# 西原町児童遊園

## 第二回意見交換会ニュースレター

# ご意見・ご要望を踏まえた最終決定案

### 第二回意見交換会計画案

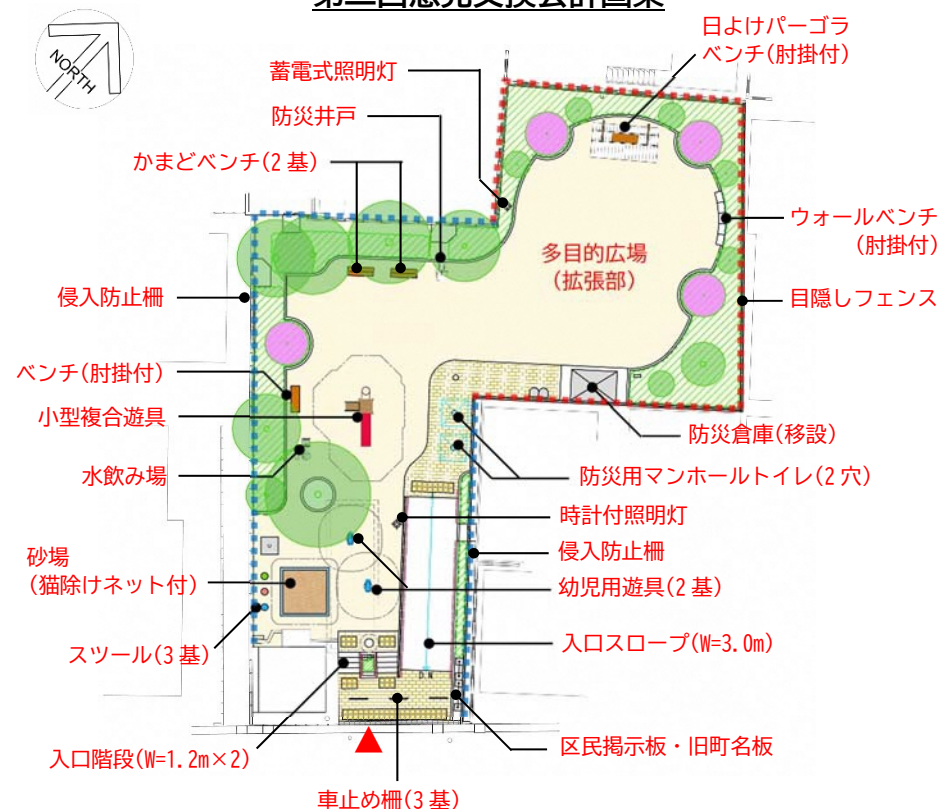
- ・子供たちの遊具広場と、地域のイベントなどにも利用できる多目的広場が配置されており、今回提示された計画案で概ね良いと思う。
- ・多目的広場は、盆踊りやラジオ体操などの町会行事等を行うスペースが広がって良い。
- ・防災施設が多く設置されていて良い。

- ・公園外周部については、隣接住宅への侵入防止や防音、目隠し、風通し、日当たり等の検討を行ってほしい。
- ・外周フェンスの高さについては、侵入防止等を考慮し、2.0m以上としてほしい。

- ・植栽により四季の変化を感じられる計画は良い。
- ・新植するサクラは、お花見ができるようにソメイヨシノ等を植えてほしい。
- ・ハナミズキは暑さに弱いので、他の樹木を検討してほしい。
- ・新植する樹木は、将来の成長も見越した配置にして欲しい。
- ・イチヨウは、大きく成長し、周辺住宅への落ち葉被害も懸念されるため、新植しなくて良い。

- ・公園拡張部は、道路からの見通しが悪い場所となるため、防犯カメラや防犯灯の設置と併せて、道路側から拡張部が見えるように公園内にカーブミラーを設置することで、犯罪の抑止に繋がると思う。

- ・幼児用遊具は1つでも良い。
- ・砂場周りにフェンスがあると安全に思う。

- ・防災倉庫は、現在の位置周辺にしてほしい。
- ・災害時用マンホールトイレの位置を少しずらしてほしい。
- ・目隠しフェンスの範囲を延ばしてほしい。
